RELAZIONE ILLUSTRATIVA

STESURA CONTRODEDOTTA

5a VARIANTE RUE 2017 Adozione: delibera C.C. n.96 del 30/11/2017 - Approvazione: delibera C.C. n. 38 del 19/04/2018
6a VARIANTE RUE 2019 Adozione: delibera C.C. n. 47 del 25/06/2020 - Approvazione: delibera C.C. n. ____ del ____ Sindaco: <i>Maria Costi</i> Assessore all' Urbanistica: <i>Armando Pagliani</i> Segretario Generale: <i>Dott.ssa Clementina Brizzi</i> Dirigente Area Programmazione e Gestione del Territorio: <i>Arch. Alessandro Malavolti</i> Responsabili del progetto: <i>Arch. Alessandro Malavolti</i>

Variante n. 1 : **TAV. 1.7 (Urbesetto) - da ASP1.7.3a a ASP1.7.3a.1 E ASP1.7.3a.2**

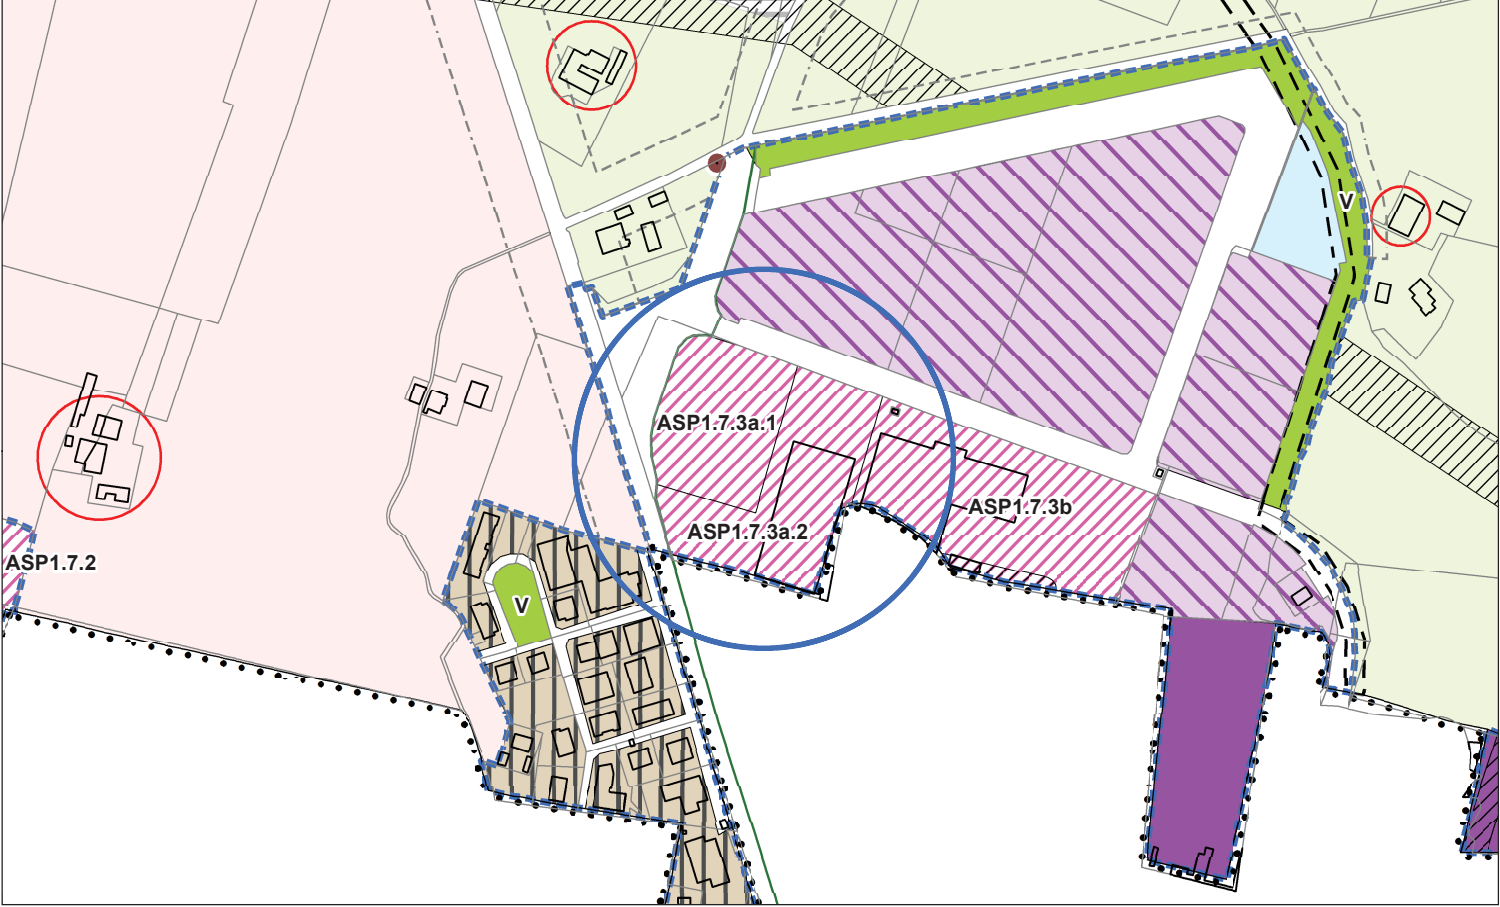
- Via Giardini sud, Ubersetto: in recepimento della scheda normativa "Q" della Variante n.1 al POC 2017, inserimento nell'ambito ASP1.7.3 di un ulteriore sub-comparto di attuazione, mediante suddivisione del vigente sub-comparto identificato come ASP1.7.3a nei sub-comparti ASP1.7.3a.1 e ASP1.7.3a.2.

Variante n. 2 : **TAV. 1.3 (Casinalbo) - Modifica perimetro ASP1.7.4**

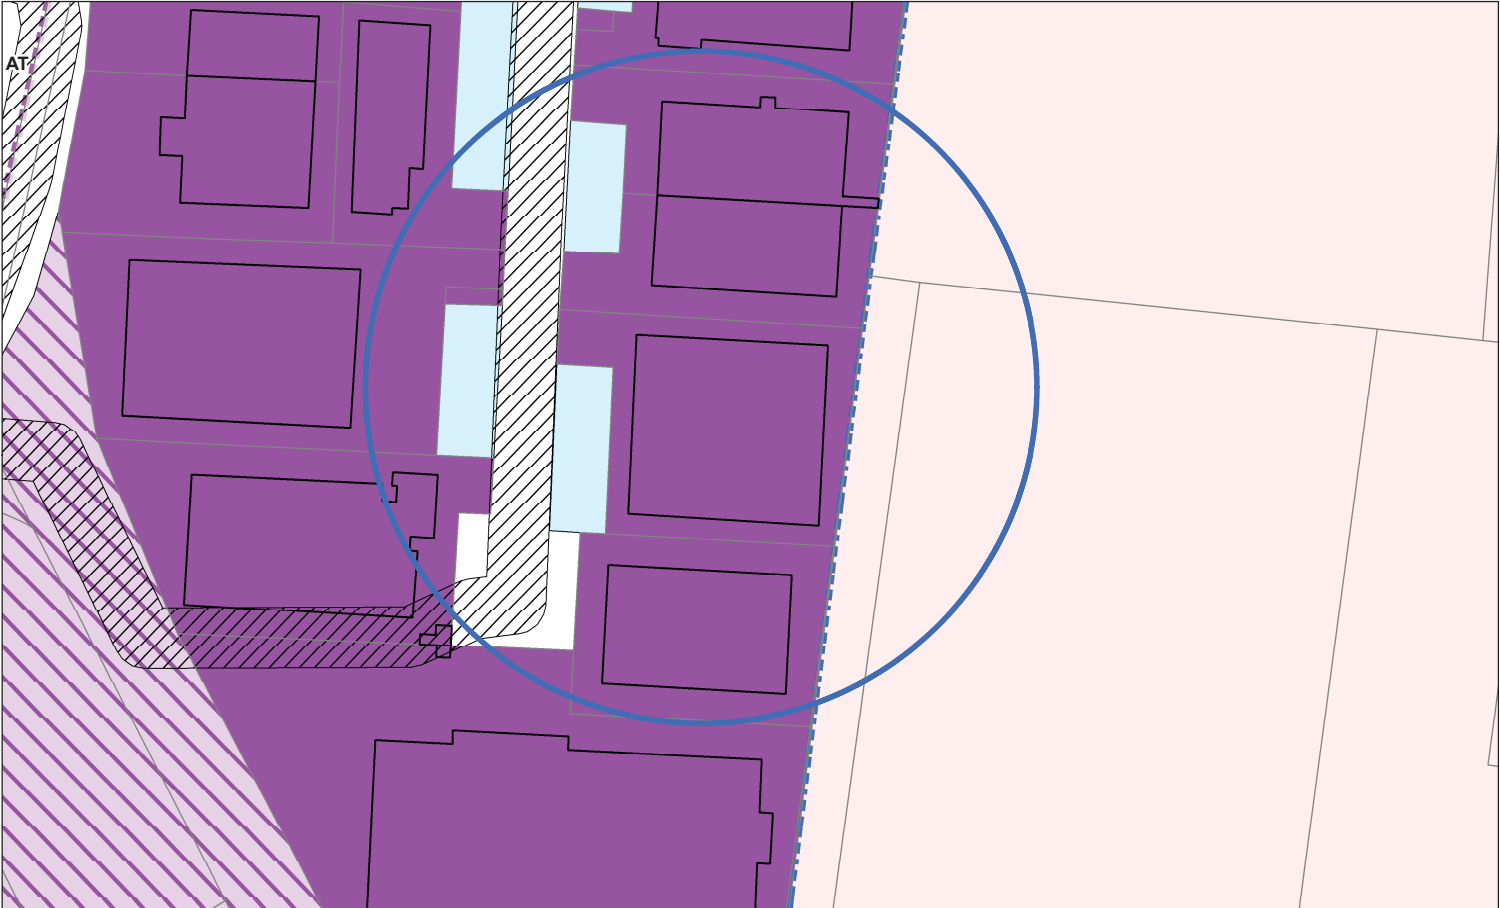
- Modifica dell'Art. C.3.4.4.4 – ASP1.7.4 per specificare, in allineamento alla scheda “R” della Variante n.1 al POC 2017, le prescrizioni particolari alle modifiche apportate con la ripermimetrazione del comparto, l'identificazione dell'area edificabile ma priva di capacità edificatoria (di circa 767 mq) e gli impegni derivanti dall'accordo ex art. 18 della LR 20/2000 ed art.11 L.241/1990 approvato con delibera di Giunta 43/2019 allegato alla Variante del POC stesso.

Variante n. 3 : **TAV. 1.7 (Via Aldo Moro) - da ASP1.1 a ASP1.7.16**

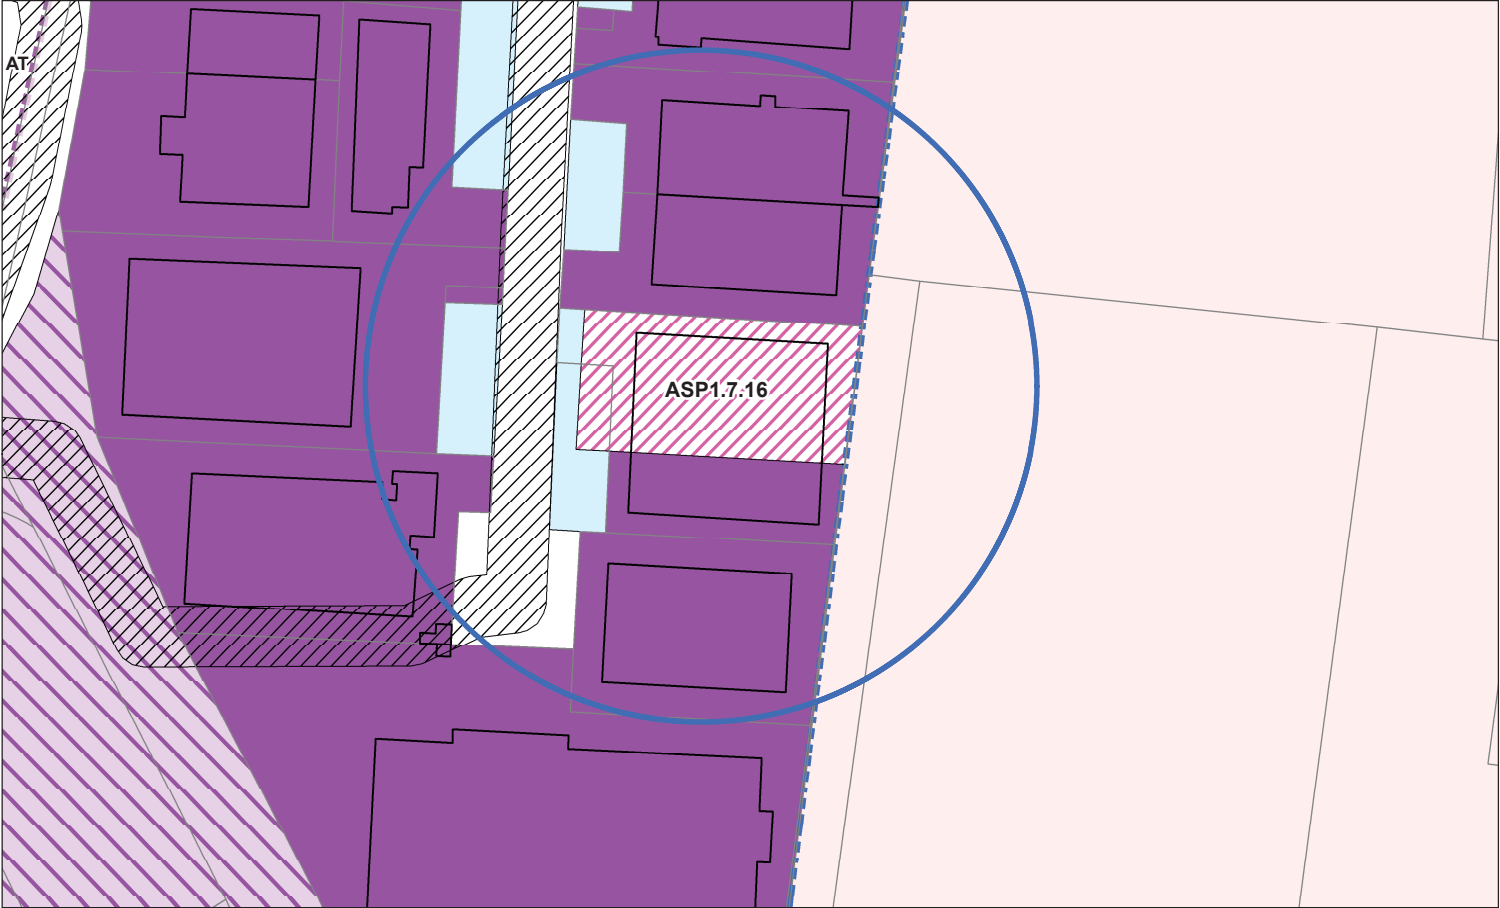
- Via Aldo Moro, Formigine: modifica del perimetro delle dotazioni territoriali P del RUE vigente, inserimento dell'ASP1.7.16 in luogo dell'ASP1.1 per introdurre norma specifica sulla SU massima ammessa senza incremento della potenzialità edificatoria assegnata e gli obblighi derivanti dall'accordo ex art. 18 della LR 20/2000 ed art.11 L.241/1990 approvato con delibera di Giunta 43/2019 e allegato alla presente Variante.

Variante n. 4 : TAV. 1.3 (Casinalbo) - da AUC2.2-AUC0 a AUC7.22, AUC6, V, AUC0

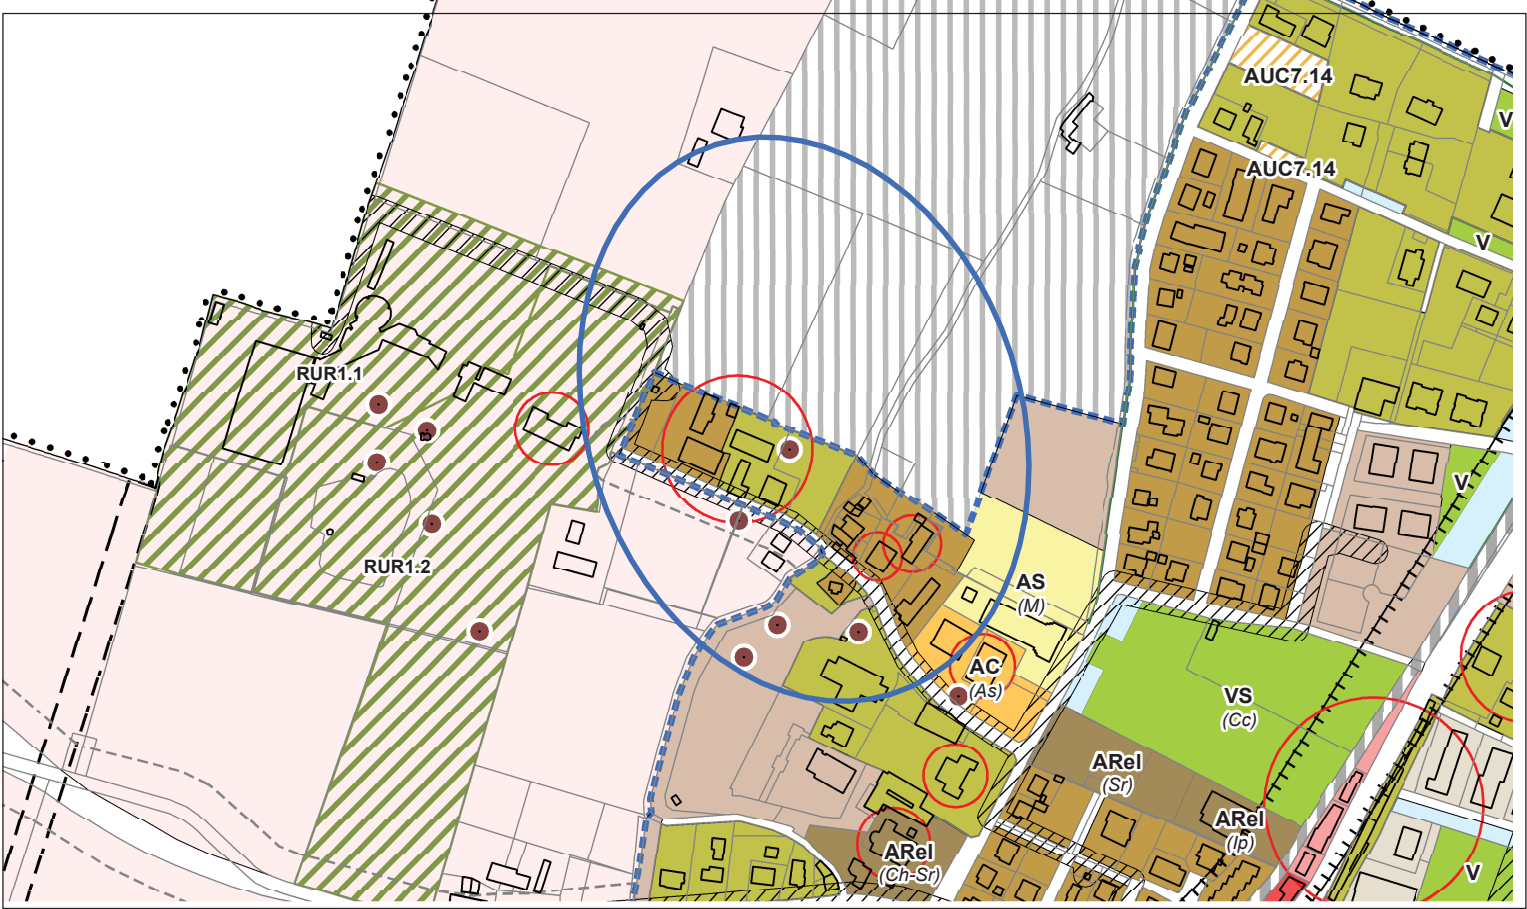
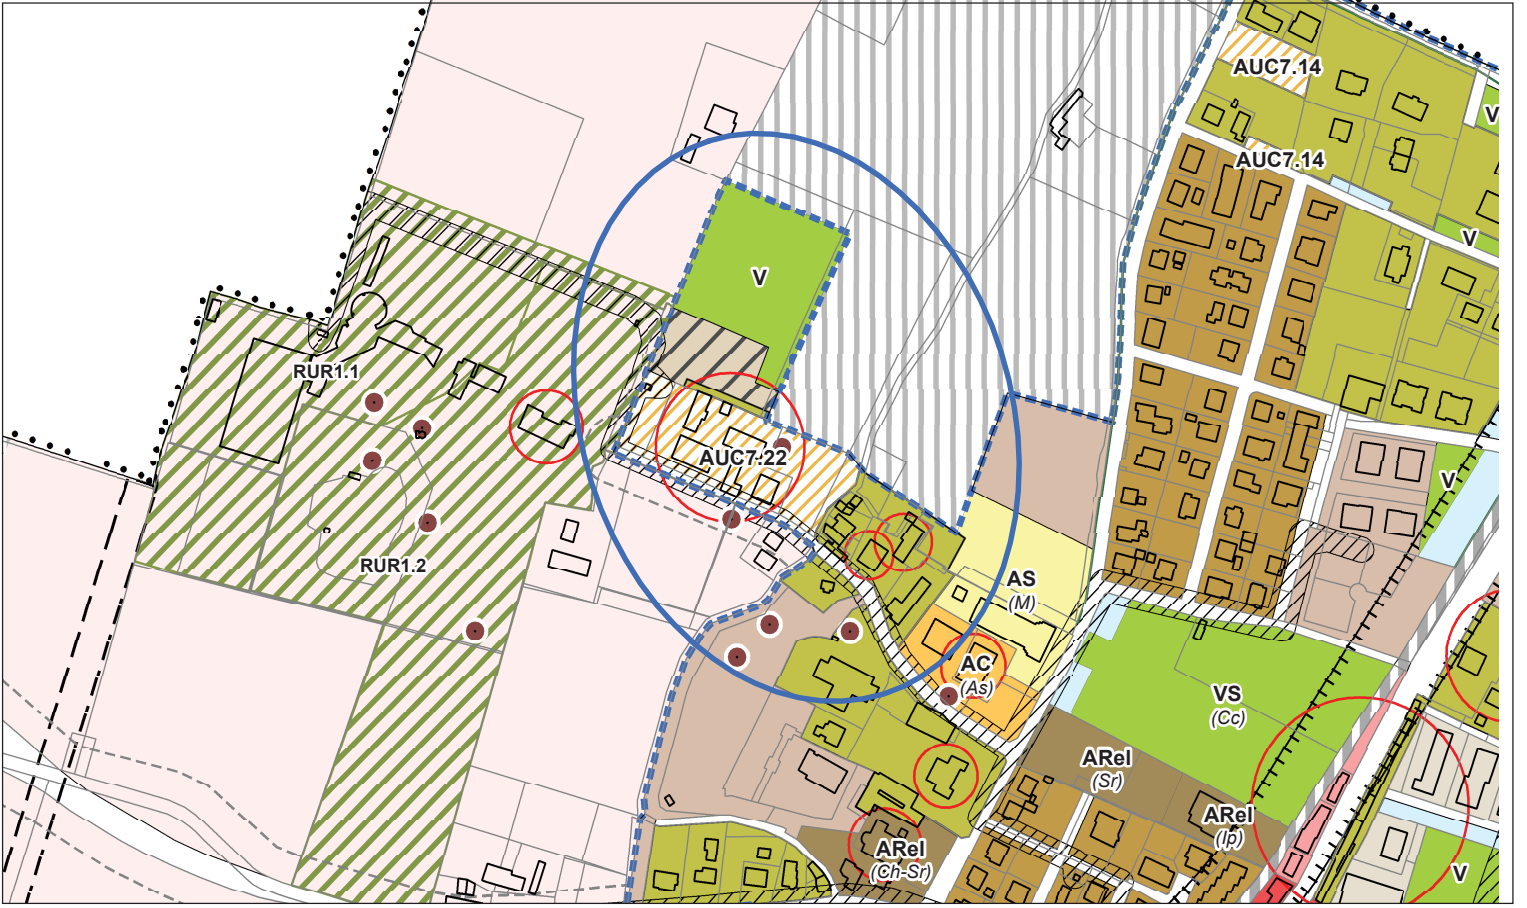
- Tavola RUE 1.3
 - Via Fiori, Casinalbo: perimetrazione del nuovo ambito AUC7.22 in via Fiori a Casinalbo, all'interno del perimetro del territorio urbanizzato, unendo ambiti classificati dal RUE vigente in parte come AUC0 - Ambiti urbani consolidati di vecchio impianto sui quali possono essere presenti beni culturali e/o ambientali ed in parte come AUC2.2 - Ambiti urbani consolidati prevalentemente residenziali consolidati saturi, con presenza di edifici di interesse storico-architettonico e/o di valore storico-culturale e testimoniale di cui alla scheda n.39, numero identificativo 8.11 dell'elaborato RUE2, in parte sottoposti a categoria di intervento di tutela (Restauro Scientifico RS e Restauro e Risanamento conservativo RRC), con norma speciale di RUE (art. C.3.2.6.22).

- Via Parozzi, Casinalbo: in recepimento della scheda normativa "S" della Variante n.1 al POC 2017, perimetrazione del nuovo ambito ANS3.15 in via Parozzi a Casinalbo, inserendo l'area di circa 11.800 mq e identificando graficamente i sub-ambiti AUC6, AUC0 e V (verde pubblico), per la realizzazione di un intervento residenziale tramite trasferimento di SU dal limitrofo comparto AUC7.22 sopra descritto, con attuazione per intervento diretto e conseguente modifica del perimetro del territorio urbanizzato. Per la

- Via Fiori, Casinalbo: riclassificazione delle aree individuate nella Tav. 2.1a del PSC come "*Elementi e strutture di interesse storico-testimoniale*", da ambiti AUC2.2 - Ambiti urbani consolidati prevalentemente residenziali consolidati saturi, ad ambiti AUC0 - Ambiti urbani consolidati di vecchio impianto sui quali possono essere presenti beni culturali e/o ambientali, in recepimento delle riserve sollevate dalla Provincia di Modena;
- Via Giardini, Casinalbo: in recepimento della scheda normativa "R" della Variante n.1 al POC 2017, modifica del perimetro delle dotazioni territoriali P del RUE vigente, e contestuale allargamento dell'ambito ASP1.7.4 al fine di potenziare i parcheggi pertinenziali a servizio dell'adiacente complesso alberghiero e rendere maggiormente efficaci le attività di presidio dell'area, senza incremento della potenzialità edificatoria assegnata.

Variante n. 5 : **TAV. 1.5/1.7 (Via Coppi) - da ASP1.1 a ASP1.7.17**

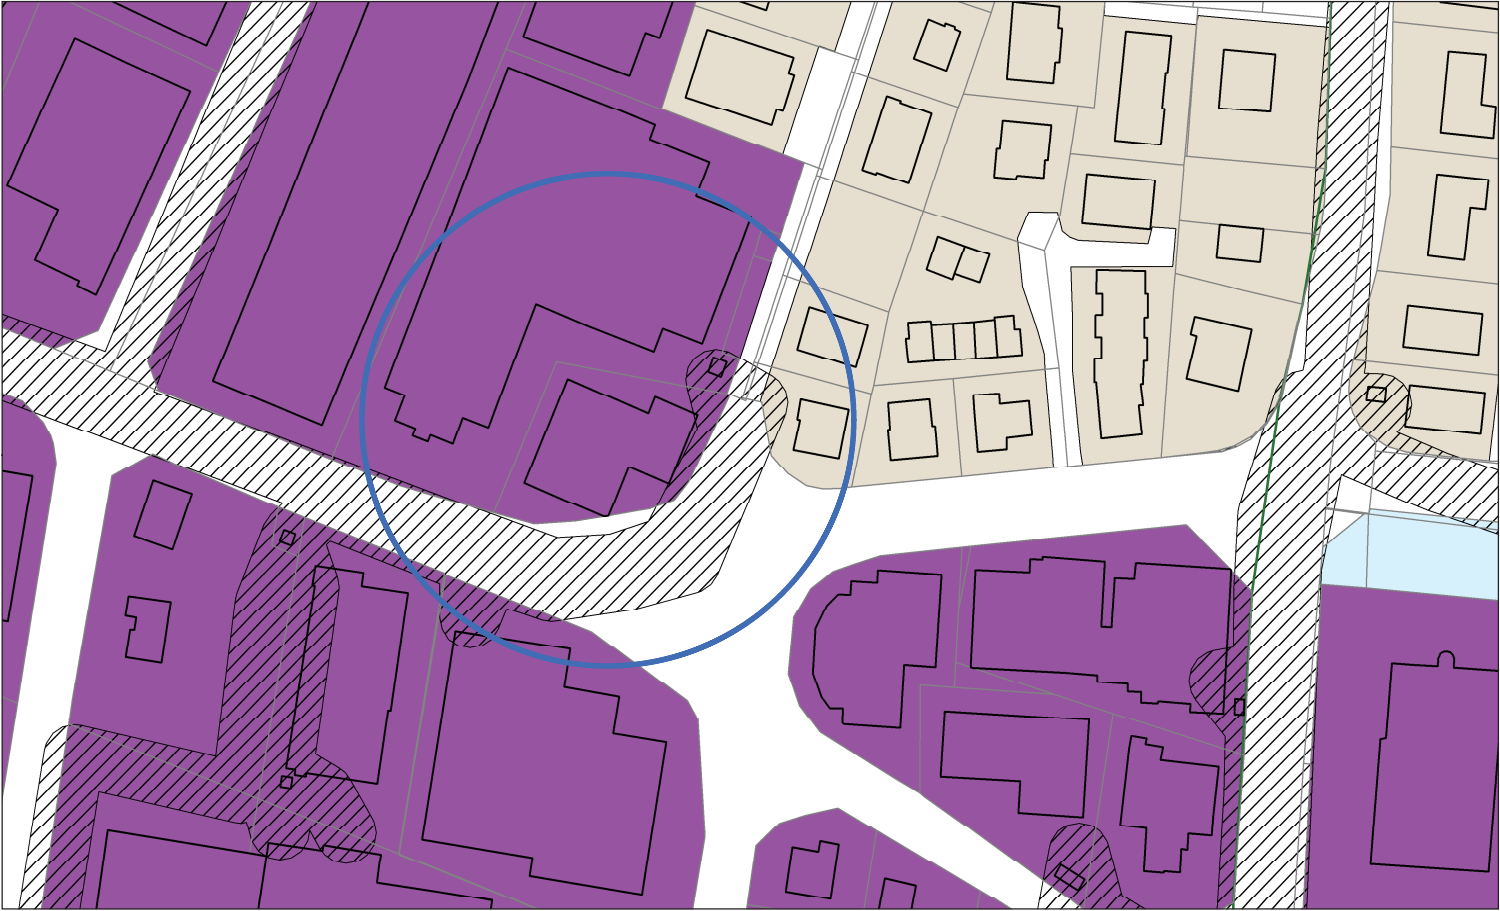
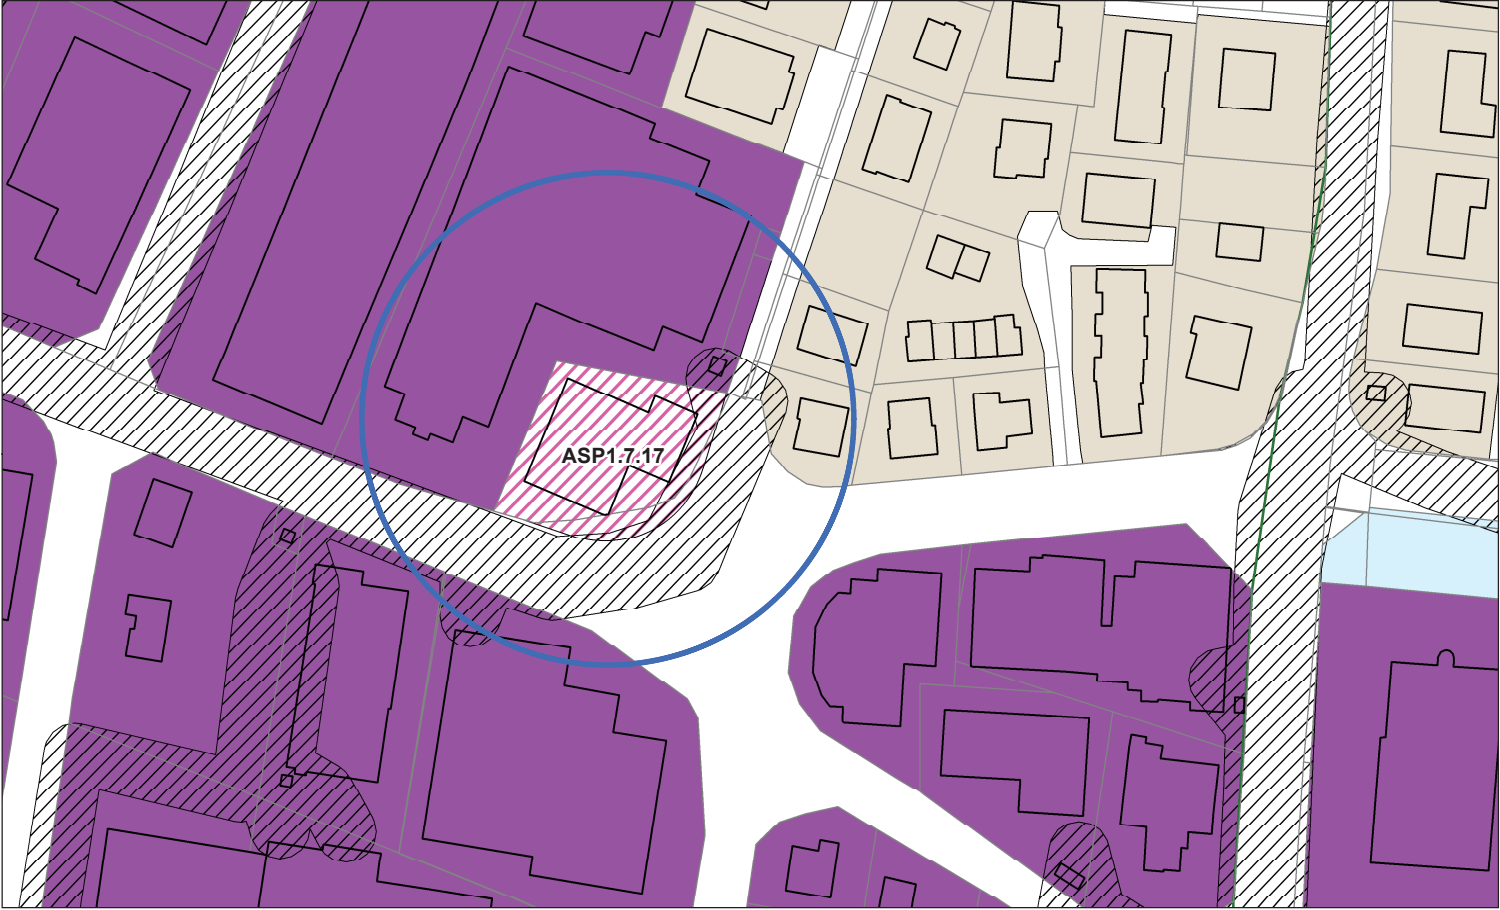
- Via Coppi, Formigine: modifica del perimetro della viabilità del RUE vigente, inserimento dell'ASP1.7.17 in luogo dell'ASP1.1 per introdurre norma specifica sulla SU massima ammessa, essendo stato individuato come strada ed attribuito in proprietà al comune di Formigine anche una parte delle aree del foglio 38 e 40 che sono di pertinenza del fabbricato in allineamento anche ai titoli edilizi rilasciati in passato.
